URZĄD KOMUNIKACJI ELEKTRONICZNEJ

BA.WZP.26.09.2022.7

dotyczy: postępowania o udzielenie zamówienia publicznego prowadzonego w trybie przetargu nieograniczonego pn. **„Zaprojektowanie, budowa, dostarczenie i wdrożenie Rozbudowy Systemu informatycznego pn. Punkt Informacyjny ds. Telekomunikacji oraz świadczenie usług wsparcia, asysty przy zbieraniu danych i rozwoju”**. Sprawa nr BA.WZP.26.09.2022.

WYJAŚNIENIA NR 1 TREŚCI SWZ

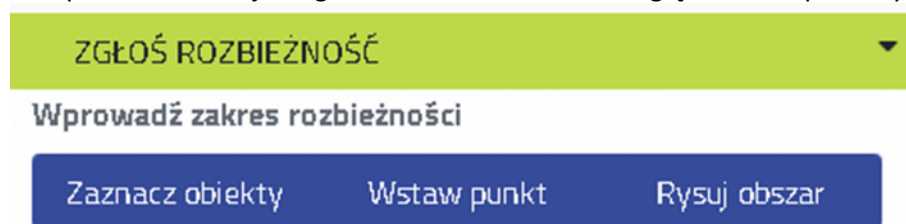
Pytanie nr 93.

Zamawiający określił to w Tabeli nr 1 w Załączniku nr 1 do OPZ.

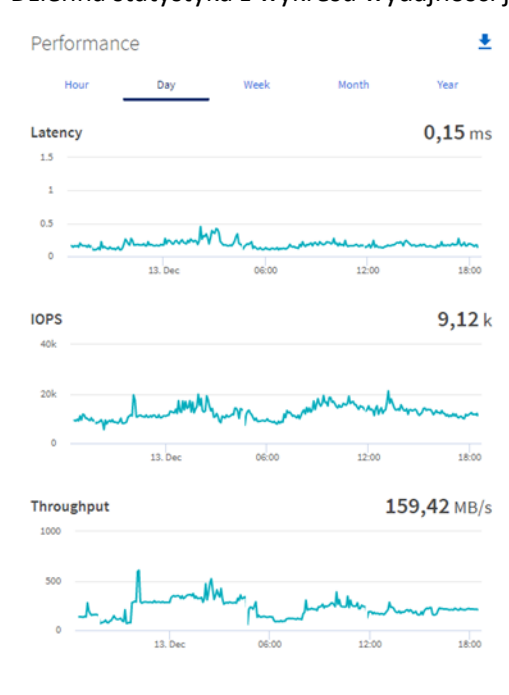
Pytanie nr 119.

8.1.2 (załącznik nr 1 do SWZ –OPZ). Parametry Macierzy zgodnie z e specyfikacją zamieszczoną na stronie producenta <https://www.netapp.com/pdf.html?item=/media/7828-ds-3582.pdf>.

Dzienna statystyka z wykresu wydajności jak poniżej:
